**Правила № 3, 4, 6, 7, 19, 23, 38, 65, 69,
70, 77, 87, 91, 98, 112, 113 и 119**

Предложение по дополнению 14 к поправкам серии 02 к Правилам № 3 (светоотражатели)

Представлено экспертом от Германии*

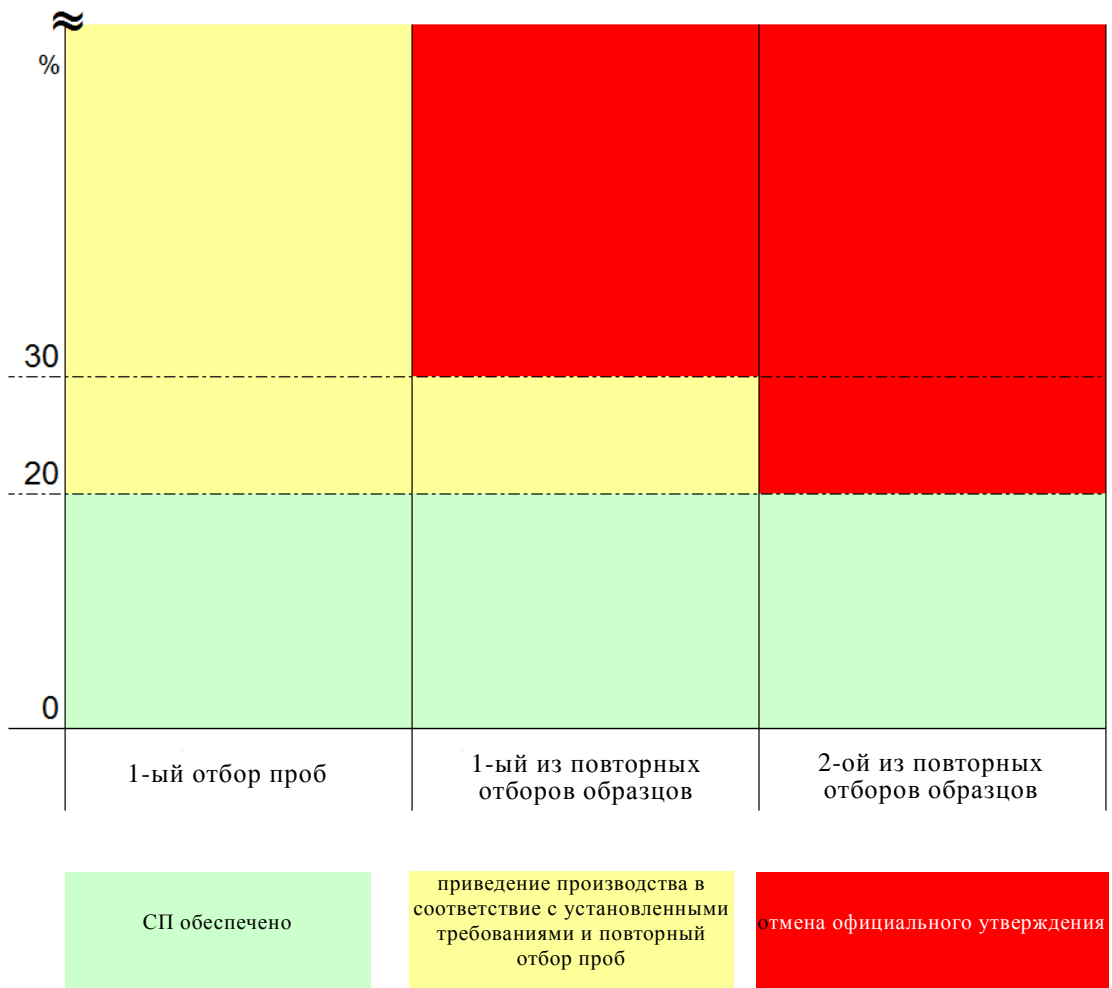
Рис. 1 исключить.

8. На прилагаемом рисунке проиллюстрирован этот поэтапный процесс.

9. Таким образом, существующий рис. 1 может быть исключен, так как этот рисунок не устраняет, а скорее увеличивает путаницу; при использовании нового упрощенного описания в нем нет никакой необходимости.
